Gemeinde Horst

32. Änderung des Flächennutzungsplans und vorhabenbezogener Bebauungsplan Nr. PV 3 "Solarpark Heisterende"

Abwägung der Stellungnahmen aus der Behördenbeteiligung (§ 4 Abs. 2 BauGB) und der Öffentlichkeitsbeteiligung (§ 3 Abs. 2 BauGB)

Stand: 21.08.2025

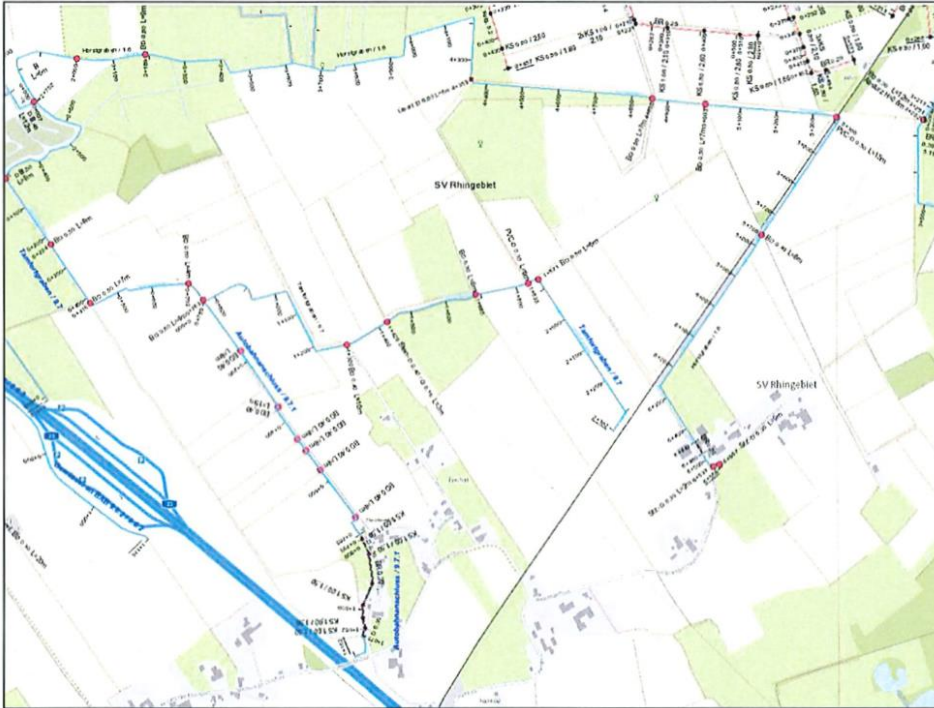
Das o.a. Plangebiet ist in fünf Teilflächen unterteilt. Die Teilflächen_1 bis _3 liegen nordöstlich der Autobahn 23 sowie nordwestlich der Bahnlinie Hamburg-Altona-Kiel. Die Teilflächen_4 und _5 liegen südöstlich der Bahnlinie Hamburg-Altona-Kiel. Mit der Aufstellung des o.a. B-Plans (Gesamtfläche ca. 78 ha)

- **Teilfläche_1:** Von der Planabsicht ist das an der nördlichen Grenze der Teilfläche_1 befindliche Verbandsgewässer 9.7 „*Tamfortgraben*“ sowie das von Südost nach Nordwest durch die Teilfläche verlaufende Verbandsgewässer 9.7.1 „*Autobahnanschluss*“ betroffen.

- **Teilfläche_2:** Von der Planabsicht ist das an der nördlichen und östlichen Grenze der Teilfläche_2 befindliche Verbandsgewässer 1.6 „*Horstgraben*“ betroffen.

- **Teilfläche_3:** Von der Planabsicht ist das von Südost nach Nordwest durch die Teilfläche_3 verlaufende Verbandsgewässer 9.7 „*Tamfortgraben*“ betroffen, das in seinem weiteren Verlauf an der nördlichen Grenze der Teilfläche_3 verläuft. Darüber hinaus verläuft das Verbandsgewässer 9.7 „*Tamfortgraben*“ auch ca. 62 m nördlich sowie parallel zur Bahnlinie bevor es im rechten Winkel nach Nordwesten abknickt.

- **Teilfläche_4:** Von der Planabsicht ist das südlich sowie parallel zur Bahnlinie verlaufende Verbandsgewässer 1.6 „*Horstgraben*“ betroffen. Dieses Verbandsgewässer verläuft von Südwest nach Nordost an der nördlichen Grenze der Teilfläche_4.

- **Teilfläche_5:** Von der Planabsicht ist das südlich sowie parallel zur Bahnlinie verlaufende Verbandsgewässer 1.6 „*Horstgraben*“ betroffen. Dieses Verbandsgewässer verläuft von Südwest nach Nordost an der nördlichen Grenze der Teilfläche_5. Auf der Ostseite dieser Teilfläche verläuft das Verbandsgewässer 5.0 „*Hörn*“.
